Van Merlenlaan

Vervolg toets ontwerpen

6 september 2023

Sweco Nederland B.V.	30129769
Onderwerp	Vervolg toets Van Merlenlaan
Projectnummer	51018311
Klant	Gemeente Heemstede
Auteur	
Gecontroleerd door	
Vrijgegeven door	
Datum	2023-09-06
Documentnummer	NL23-648800269-61691

Afbeelding 5: bovenaanzicht wegprofiel Van Merlenlaan (gemeentelijk ontwerp)

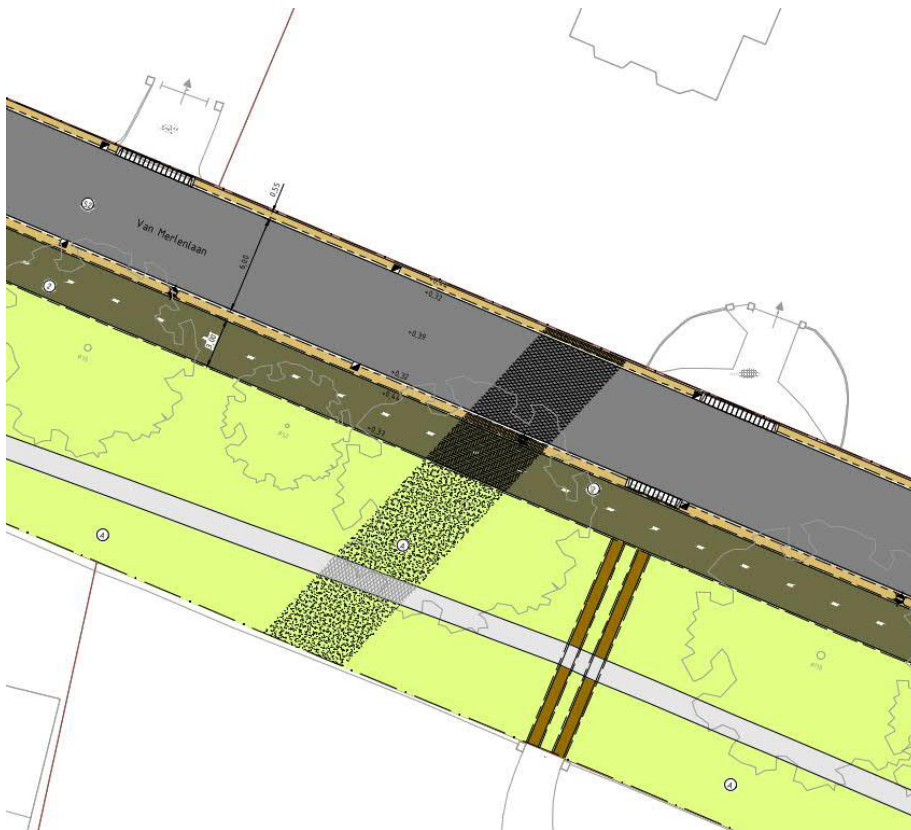
Het ontwerp van de gemeente voldoet zowel qua rijloper als totaalbreedte aan een GOW30 met smalle rijloper.

De fietsstroken voldoen aan de minimale breedtes van een GOW30.

Het trottoir aan de noordzijde grenzend aan het eenrichtingsfietspad van 1,75m is net iets smaller dan de aanbevolen 1,80m. Het is ruim voldoende breed voor twee voetgangers om elkaar te kunnen passeren. Het voetpad in de groenstrook kent een maatvoering van 1,80m en is voldoende breed.

In het gemeentelijk ontwerp worden verkeersplateau's en verhoogde kruisingsvlakken toegepast. De maatvoering (hoogteverschil 12cm; lengte opritten 1,50m) is conform de maatvoering van een verkeersplateau met een passeersnelheid 30 km/u volgens CROW-publicatie 244 (Richtlijn verkeersplateau's).

Afbeelding 6: bovenaanzicht wegprofiel Van Merlenlaan (ontwerp bewoners)

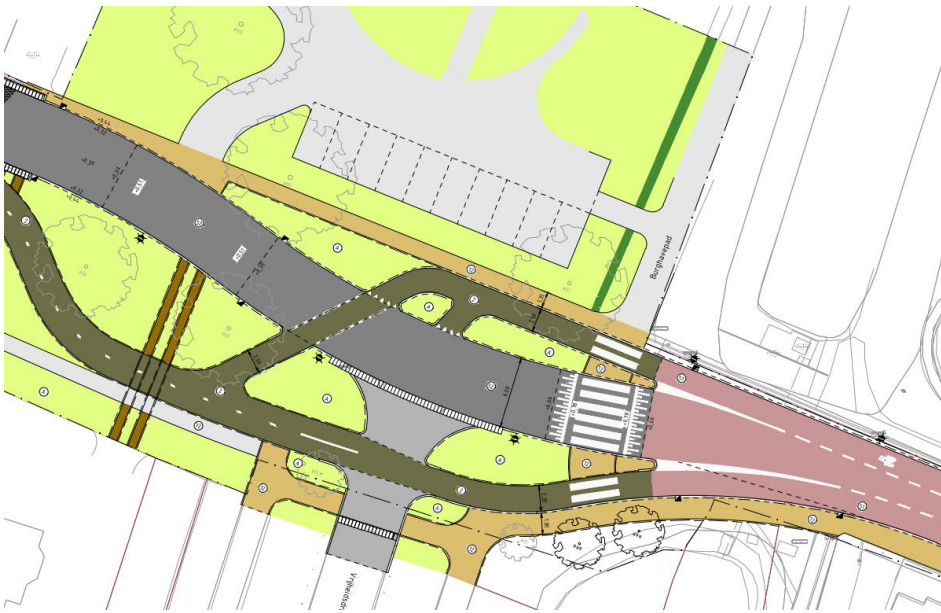
In het gemeentelijk ontwerp heeft de Van Merlenlaan een rijbaanbreedte van 6,00m. Twee elkaar tegemoetkomende vrachtwagens kunnen elkaar dan niet met 30 km/u passeren, maar met een lagere snelheid lukt dit wel.

Het aanliggende verhoogde fietspad voldoet met 3,00m in relatie tot de aanbevolen breedtemaat van CROW van 2,70m zonder gebruik door snorfietzers.

De berm van 0,50m tussen rijbaan en fietspad is te smal in relatie tot de gewenste maat van 1,00m.

Het voetpad aan de noordzijde tussen de Vrijheidsdreef en Heimanslaan is tussen de 0,55m en 1,00m en daarmee te smal om op te lopen. Door de inritbanden naar de percelen wordt de doorgang van het voetpad nog smaller.

De wegversmalling bij het Henk Schoenmakerpad voldoet met 3,30m aan de minimale breedte van CROW¹¹.
